INFO TECHNIQUE

Modification des galets de bras tendeurs

utilisés dans le système d'entraînement des accessoires périphériques

Références : 531 0614 30
534 0138 30
534 0145 10
534 0150 10
534 0176 10

Photo 1 : Vue détaillée de l'ancien galet (à gauche) et de la nouvelle version (à droite)

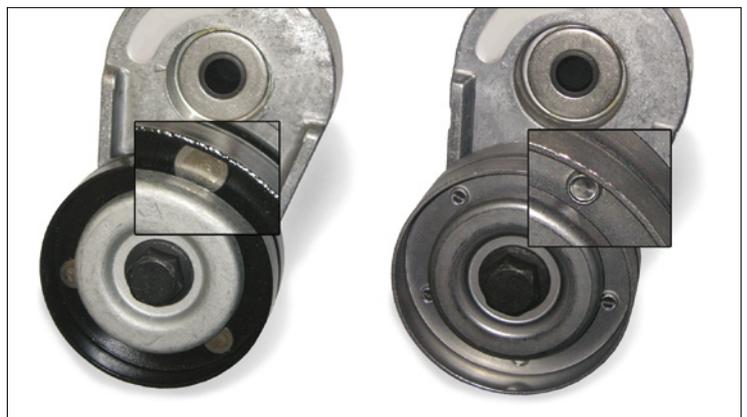
Comme l'illustre la photo 1, les différences résident, d'une part dans la couleur du revêtement (avant noir, aujourd'hui gris métal) et d'autre part dans l'assemblage des deux demie pistes de roulement (avant rivetées, aujourd'hui assemblées par clinchage).

Pendant la phase de transition, il est possible que soient livrés les deux modèles de bras tendeurs. Les deux modèles répondent parfaitement aux exigences techniques et peuvent être utilisés sans réserve dans les véhicules cités dans les catalogues.
